# 亞洲水泥新城山礦場 鄰近排水系統盤點檢討 工作簡報

# 部落排水安全意見-1. 礦場排水設施

## ■ 田貴芳先生給水災照片

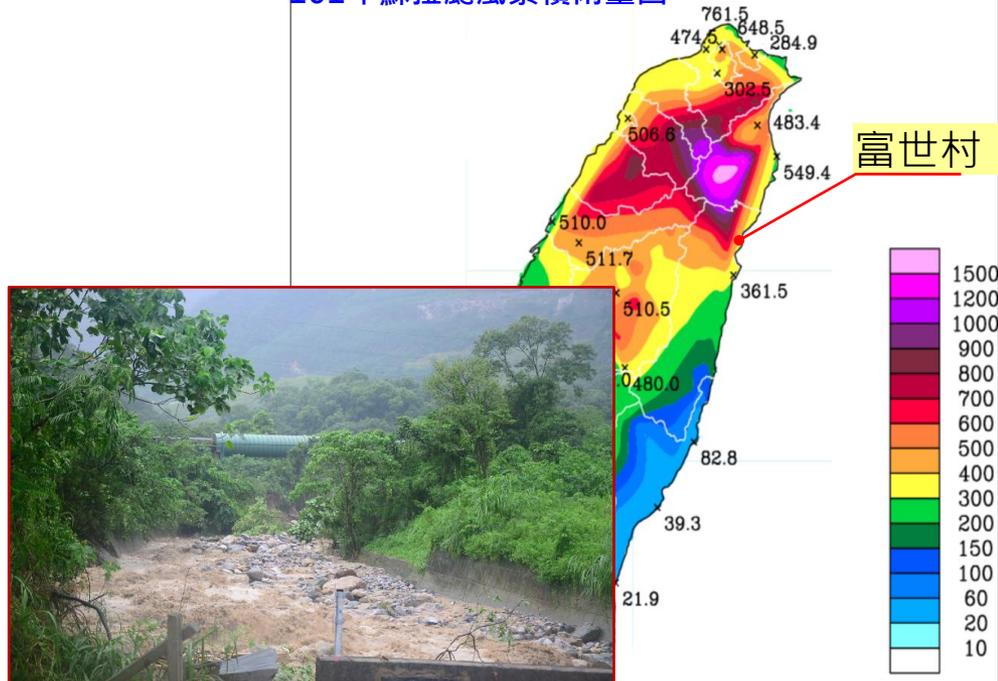
- ◆ 富世排水大量土石隨洪水下移
  - ◆ 減少通洪斷面，洪水量大易溢流
  - ◆ 根據立霧溪治理規劃、新秀雨水下水道檢討及亞泥提水理報告通洪均足夠，未考慮土砂
  - ◆ 對策除前提方案，檢討富世橋上游設沉砂池
- ◆ 可樂部落上邊坡淺層崩塌造成水路阻塞
  - ◆ 亞泥礦場已增設截流排水溝，須檢討崩塌受阻後之排水性
  - ◆ 台8省道排水溝符合道路排水量，無崩塌之受阻防護
  - ◆ 測量調查後改善排水及沉砂設施
- ◆ 可樂部落外水溢入
  - ◆ 區別外水及內水分別檢討
  - ◆ 外水截流入進社區
  - ◆ 內水改善區內排水

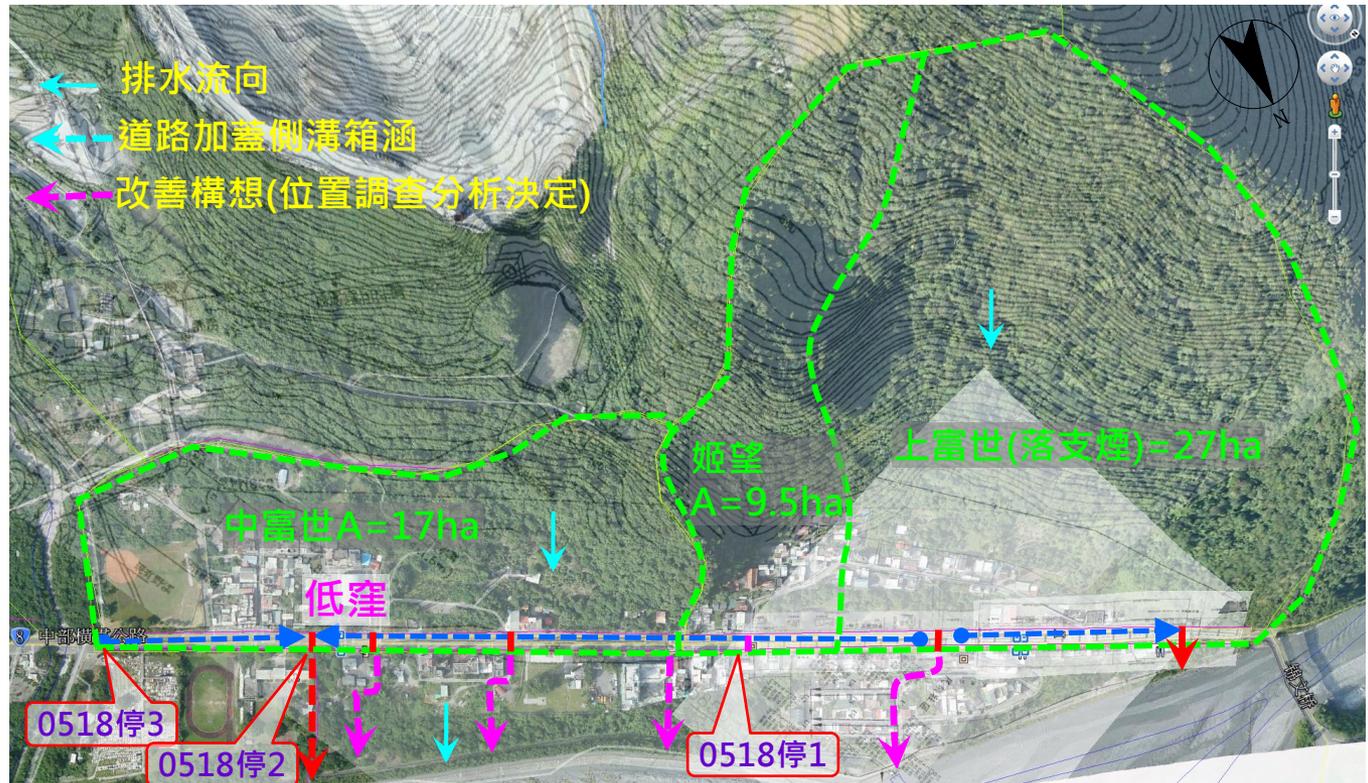
擔心警衛室附近道路漫地流？

礦務局：鋪設混凝土路面，造成雨水不會入滲，需再盤點後檢討。

因車輛通行需要剛性不透水鋪面，降雨無法入滲形成逕流，因位於爬坡路段，道路縱坡大於橫坡，造成逕流隨路路往下漫流。  
經檢視現有路面已設有截流鋼柵排水溝，惟**部分截水溝因久未清理而有淤積情形**，已派員清理確保截流功能，後續將定期維護，確保排水不致往下漫流。

## ■ 區域排水問題初步研析

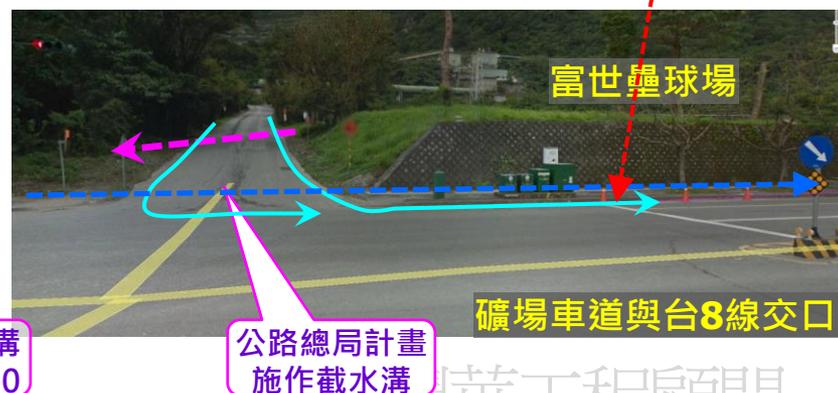
- 已知僅富世國小側有箱涵，出口處有混凝土塊阻水。
- 部分建築地勢較低。
- 道路排水聯外課題。
- 排水系統縱坡不良或淤塞。

- 現有排水路檢核測量決定道路側溝排容量
- 水理檢算檢討瓶頸點改善
- 增排向立霧溪之水路

# 部落排水安全意見-2.上富世(10鄰178號)

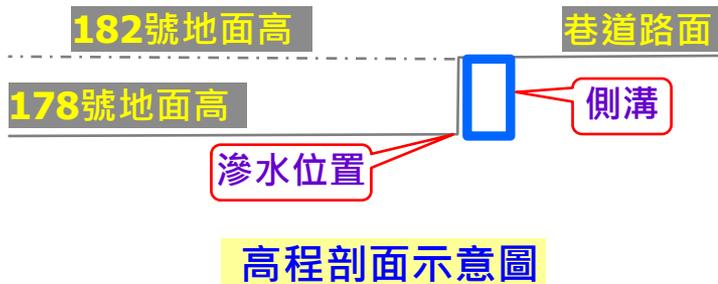
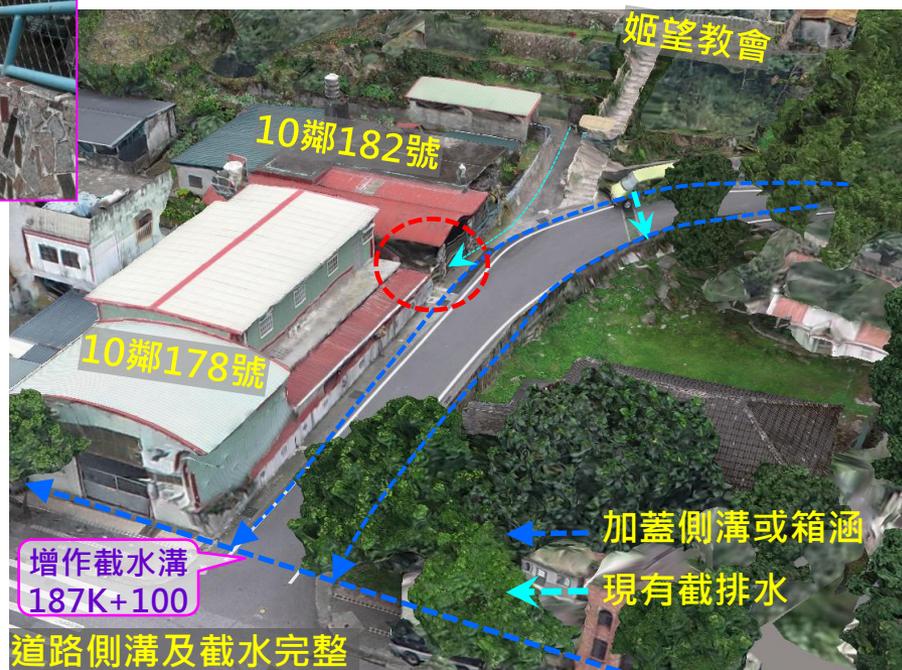
提問人	問題	專家意見及建議	安全檢討及改善構想
<p>玻士岸部落會議吳典章副主席</p>	<p>姬望教會下方道路流下來的水會淹到我家，房屋牆壁會滲水？</p>	<p>花蓮縣秀林鄉公所吳俊宏技士：居民排水問題可向村辦事處反映提報至鄉公所，我們會來協助辦理改善。</p>	<p>1.辦理地形測量，確認相對高程。</p>
<p>玻士岸部落會議 姓名：吳典章 職稱：副召集人</p>	<p>第10鄰富世村178號，排水溝約20公尺，日積月累造成裂痕，滲水至民宅，請立即安排處理。</p>	<p>礦務局：後續辦理改善情形會列管解決。</p>	<p>2.民宅滲漏處檢查，確認漏水位置及研判成因(水溝破損或其他)，再針對問題提維修方案。</p>

# 部落排水安全意見-2.上富世部落

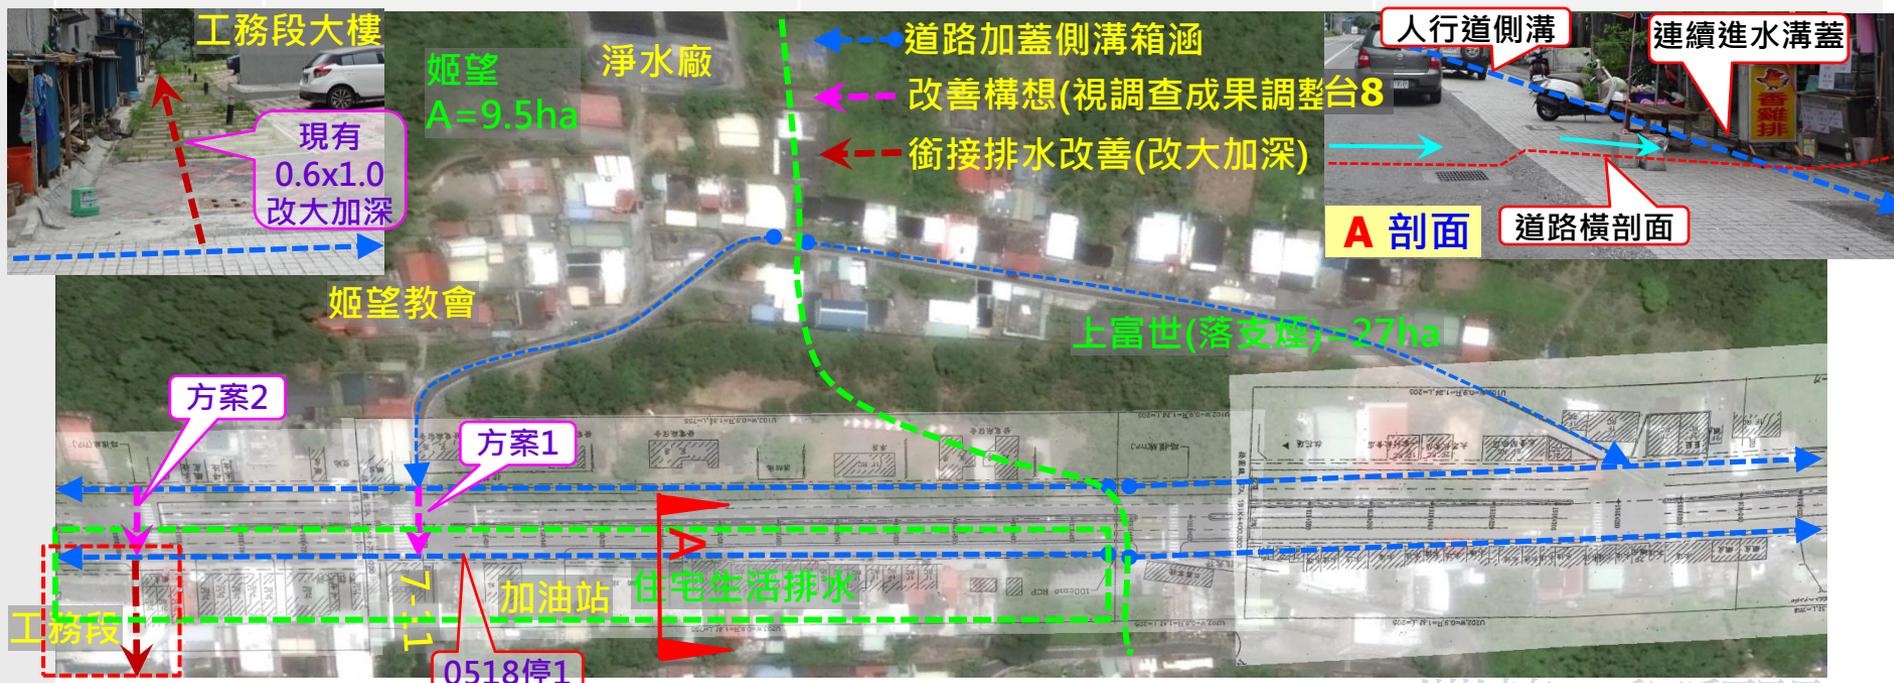
提問人	問題	專家意見及建議	安全檢討及改善構想
玻士岸部落會議張文盛副主席	落支煙部落8、9、10鄰降雨時候要被撤離，希望可以做排水溝工程？	鄉公所：該區域已施作道路排水設施，非屬道路範圍土地(淨水廠後方)，如經專家盤點檢討後有必要施作，再行研議。	
秀林鄉前代表陳孝誠	姬望教會對面7-11統一超商旁的水溝會有積水情形時常發生惡臭，建議自來水廠道路下來的水施做涵管經由台8線貫通到對面排水溝協助沖排淤積物。	公路總局第四區養護工程處太魯閣工務段張宇博段長：倘需增設往7-11便利商店(跨台8線)排水溝，會用到住家私人土地需徵得同意。	<ol style="list-style-type: none"> <li>1. 依集水區有民眾說明情況。</li> <li>2. 為減少逕流進入中富世，造成中富世部落排水不良，初步檢算需在上富世將逕流導往立霧溪。</li> </ol>

## ■ 減少集水面積

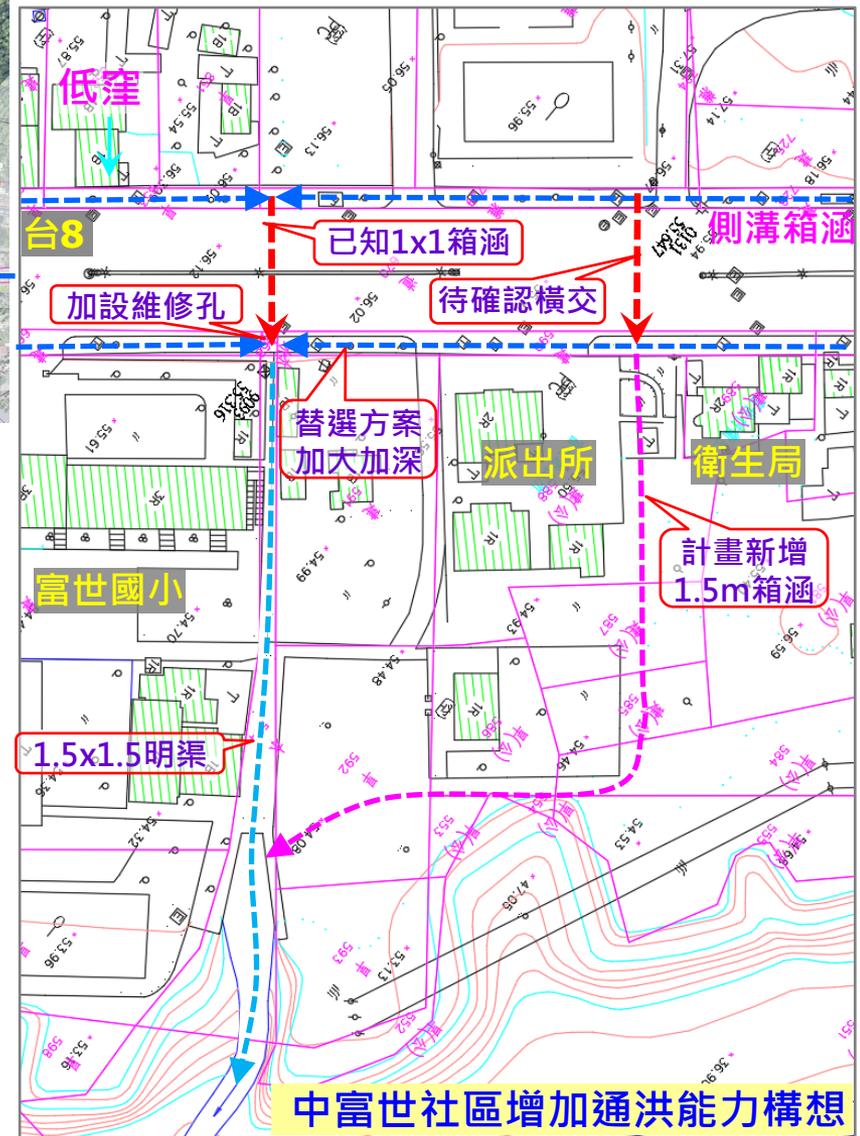
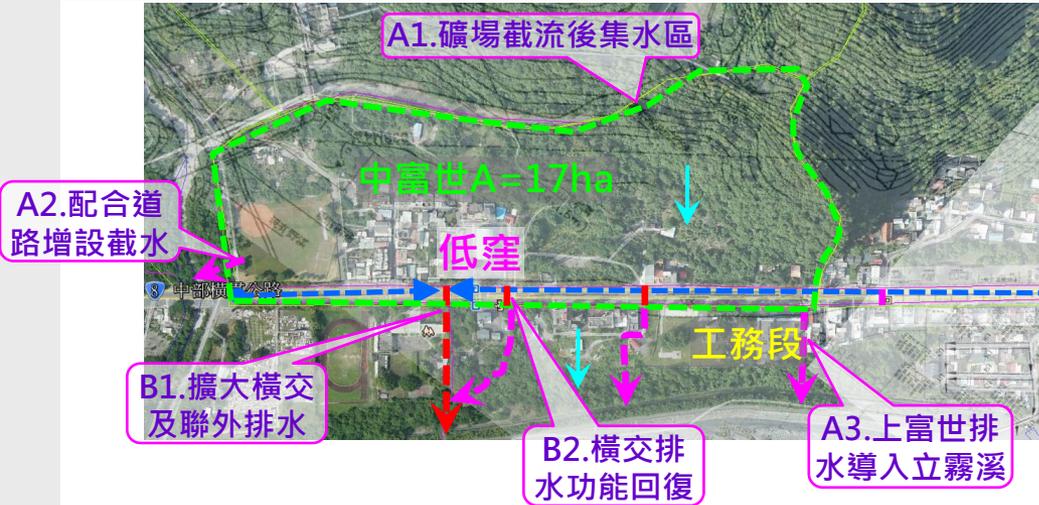
方案	減少面積	待解決問題
A1. 礦場增設截水溝	3.5ha	<ul style="list-style-type: none"> <li>待辦理地形測量後完成設計。</li> <li>併同聯外排水接入富士排水水段一併改建。</li> <li>計畫路徑中有一筆私有地。(坡土岸段766地號)，須繞道。</li> </ul>
A2. 道路增設截水溝	0.5ha	
A3. 上富世增加橫交排水	9.5ha	橫交道路排水位置待決定(7-11或工務段處)。 穿越工務段後，下游渠道為私有地。(農業區)

中富世社區增加通洪能力構想

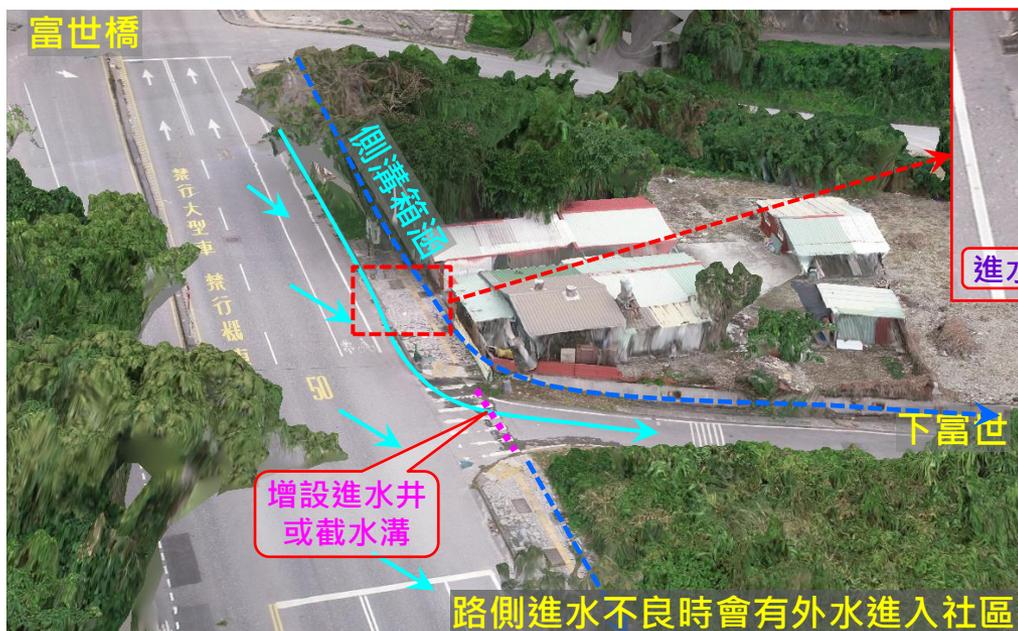
方案	排洪能力	待解決問題
B1.原道路橫交管涵1.0x1.0	3.01cms	<ul style="list-style-type: none"> <li>待辦理斷面高程測量。</li> <li>於人行道增加維修孔。</li> <li>必要時加大斷面。</li> </ul>
B2.橫交排水功能回復	3.00cms	<ul style="list-style-type: none"> <li>待辦理斷面高程測量。</li> <li>確認現有橫交設施通洪能力。</li> <li>計畫路徑用地調查及協調(均屬公有地)。</li> </ul>

土溝銜接RC溝前段，土溝水平淤積嚴重

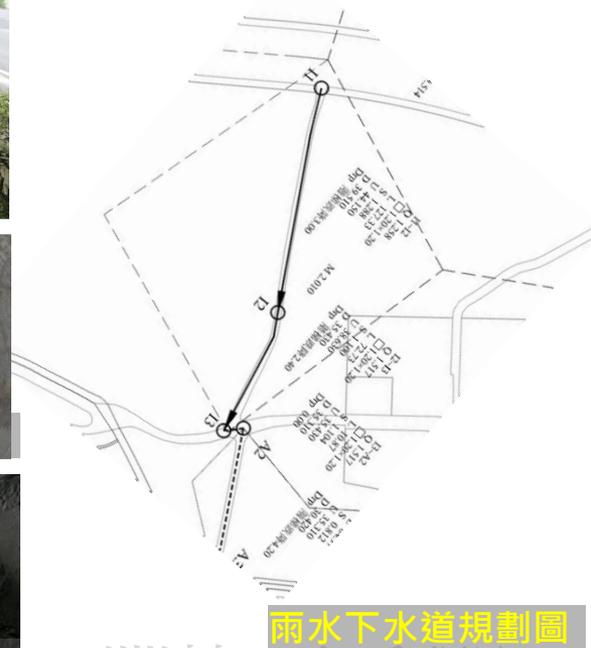
- 土溝較深，銜接RC溝起點高程較高，致形成沉砂池
- 縱面測量後檢算
